Neubau Gemeindehaus mit 4-gruppiger KiTa Zum Guten Hirten Stuttgart-Stammheim

Verfahren zur Auswahl eines Realisierungsbeitrages
als Einladungswettbewerb in Anlehnung an die
RPW 2013, mit 7 Teilnehmern

Dokumentation

Lageplan

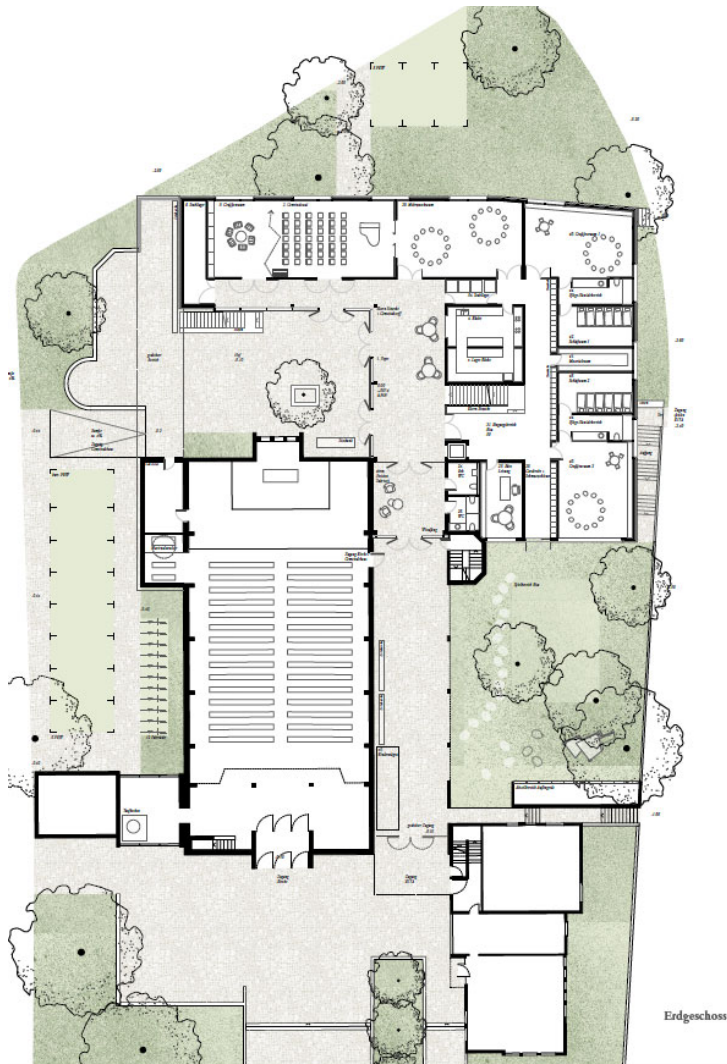
Kritisch zu sehen ist der zu schmale Zugang als Anbindung zur Herbertstraße, die im Bereich der Stützmauer eher abweisend wirkt und noch einmal überdacht werden sollte. Die Parkierung ist funktional angeordnet, muss aber im weiteren Verfahren mit der Stadt Stuttgart abgestimmt werden, da städtische Flächen mit einbezogen werden.

Erdgeschoss

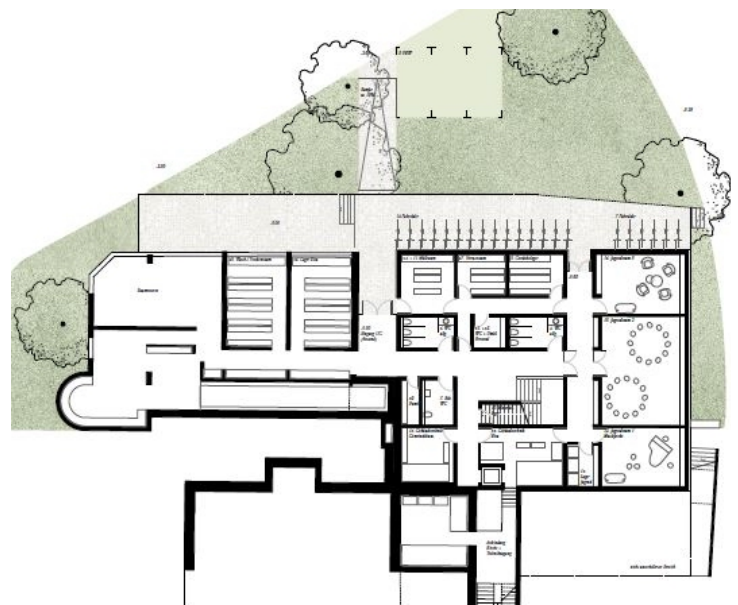
Im Bereich der Kita müssten die zwei Betreuungsbe- reiche getauscht werden und der direkte Zugang im Erdgeschoss für die 3-6- jährigen Kinder vorgesehen werden.

Die neue Sakristei er- scheint zu klein.

Schnitt

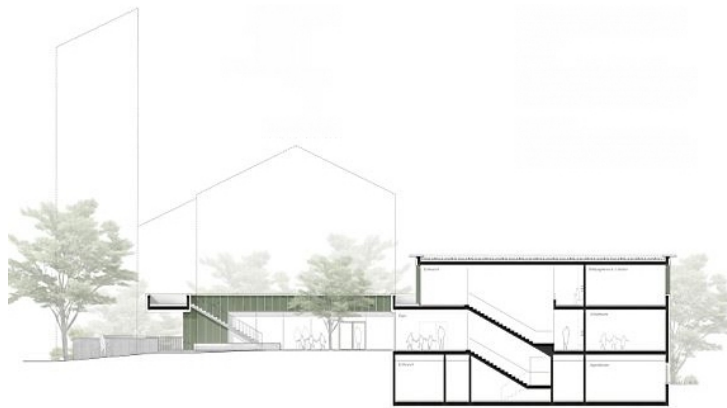
Die Deckenspannweiten von bis zu 6m sind im Holzbau gut umsetzbar und erfordern nicht zwingend die vorgesehene Holz-Beton-Verbundbauweise.

Die alternativ vorgeschlagenen Holzrippenelemente (Hohlkastenelement) bieten bei statisch vergleichbarer Tragfähigkeit die Möglichkeit der wirtschaftlichen Integration der Schüttung, der Akustik und Leitungen.

Die Auskragung des Obergeschosses erscheint auf Grund der wechselnden Tragachsen vom EG zum 1. OG eine Herausforderung. Der Teilerhalt des bestehenden Untergeschosses mit einem neuen Holzgeschoss erscheint denkbar, aber muss hinsichtlich der Lastreserven und Brandschutzes geprüft werden.

Erdgeschoss

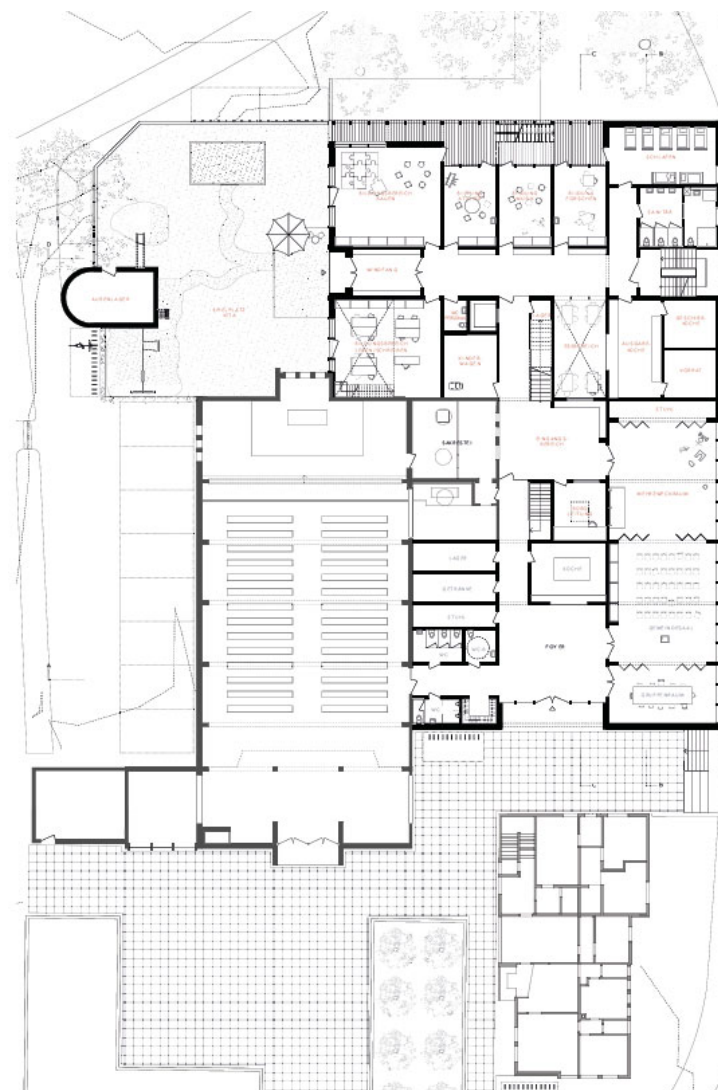
Weniger geglückt erscheint die Erschließung der KiTa-Räume durch eine Abfolge von zwei Foyers und zwei Fluren.

Die Wegführung entlang verschiedener Abstellräume und durch ein innenliegendes Foyer ohne Tageslicht erscheint wenig attraktiv. Um den Raum für Kinderwagen zu erreichen, muss eine lange Strecke zurückgelegt werden, was eine erhöhte Verschmutzung der Erschließungsflächen erwarten lässt.

Schnitt A

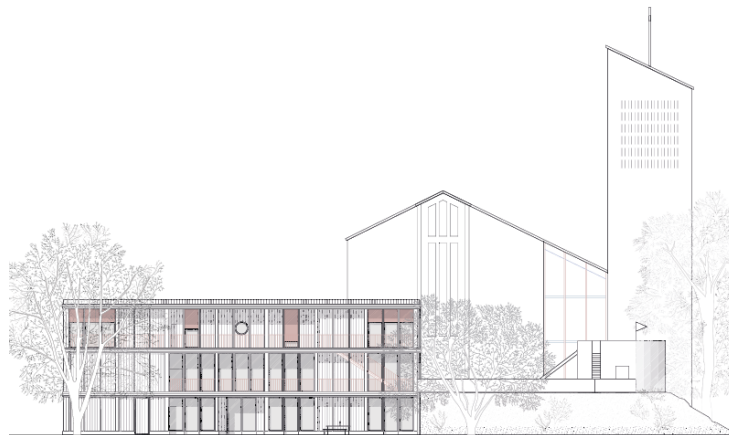
Die Außenspielfläche für beide Bereiche (U3 und Ü3) ist zu gering bemessen. Nicht nachvollziehbar ist im EG der Bezug auf die ehemaligen Außenabmessungen des noch bestehenden Untergeschosses, welches aber zumindest in Teilen abgebrochen werden soll.

Die Nutzung der Dachterrasse im OG für die Krippenkinder gewährleistet zwar einen geschützten Raum, wobei die zu gering bemessene Fläche hier nicht erweitert werden kann.

Lageplan

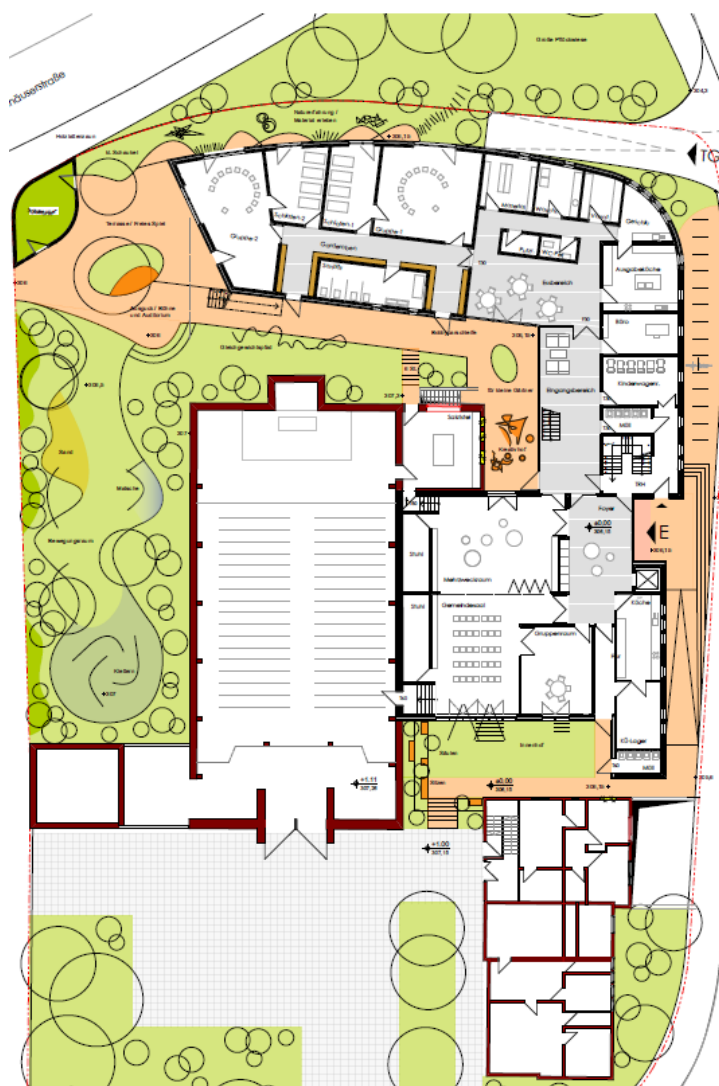
Einzig das Gemeindezentrum schließt als eingeschossiger Zwischenbau direkt an die Kirche an und ermöglicht so den direkten Zugang in den Sakralraum, der allerdings nicht niveaugleich ausgebildet ist und den Bereich des Marienaltars nicht integriert.

Die Zufahrt ist ungünstig platziert und nicht ausreichend dimensioniert.

Erdgeschoss

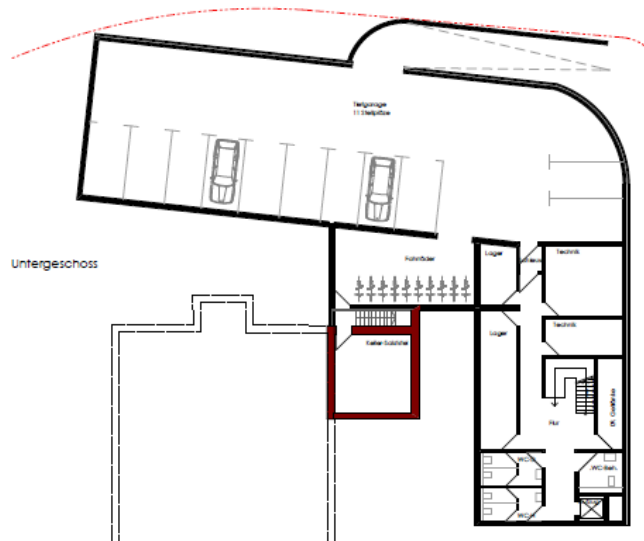
Die grundrissliche Organisation der Kita erzeugt nur teilweise gut nutzbare Räume und Erschließungsflächen, der lineare Baukörper führt in vielen Bereichen zu schlecht belichteten innenliegenden Flursituationen.

Die Funktionen von Krippe und Kita müssten in den Geschossen gewechselt werden, um den großen Freibereich adäquat nutzen zu können.
